SOLICITATION AMENDMENT
MODIFICATION DE L'INVITATION

Title - Sujet Cale sèche du NGCC Griffon	
Solicitation No. - N° de l'invitation F2599-155003/A	Amendment No. - N° modif. 001
Client Reference No. - N° de référence du client F2599-155003	Date 2015-06-22
GETS Reference No. - N° de référence de SEAG PW-\$\$MD-030-25144	
File No. - N° de dossier 030md.F2599-155003	CCC No./N° CCC - FMS No./N° VME
Solicitation Closes - L'invitation prend fin at - à 02:00 PM on - le 2015-06-26	Time Zone Fuseau horaire Eastern Daylight Saving Time EDT
F.O.B. - F.A.B. Plant-Usine: <input type="checkbox"/> Destination: <input type="checkbox"/> Other-Autre: <input type="checkbox"/>	
Address Enquiries to: - Adresser toutes questions à: Cook, Kristin	Buyer Id - Id de l'acheteur 030md
Telephone No. - N° de téléphone (819) 956-1397 ()	FAX No. - N° de FAX () -
Destination - of Goods, Services, and Construction: Destination - des biens, services et construction:

3) APPENDICE 1 - SECTION 25.0 - PHOTOGRAPHIES

SECTION 25.0 – PHOTOGRAPHIES

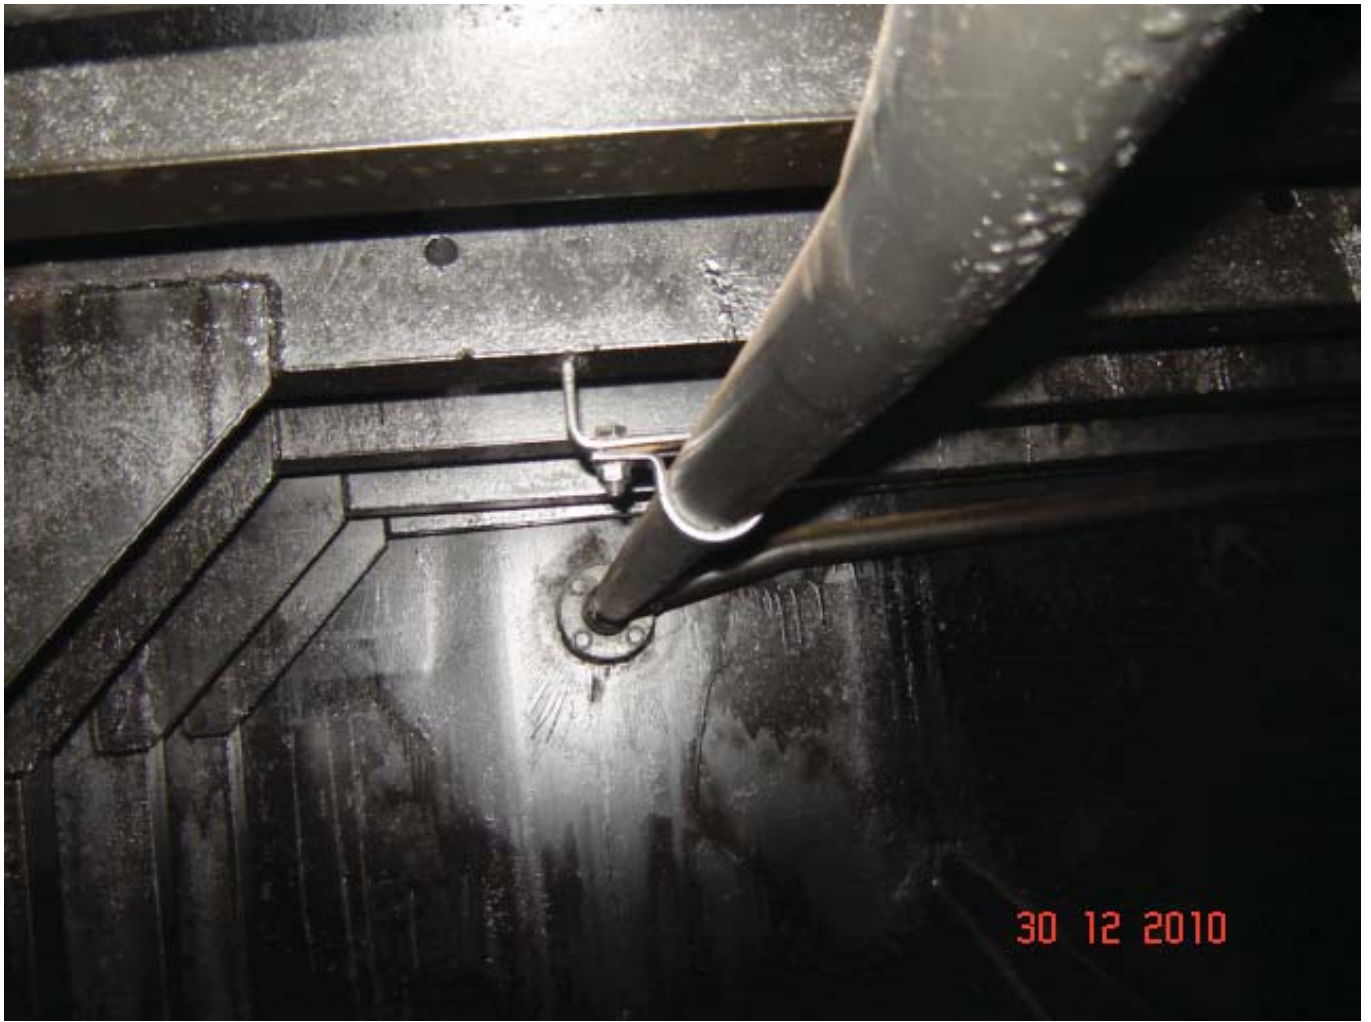
On demande de fournir une représentation visuelle de cette section puisque l'accès est limité. L'AC le fournira lors des modifications. Toute photo fournie ne doit être utilisée qu'à titre d'information et ne peut pas être considérée comme de l'information aux fins des coûts.

25.3.4.5. 203,2 mm doit se lire comme suit : 2438,4 mm (8 pi) de tuyau en acier galvanisé de 2 po...
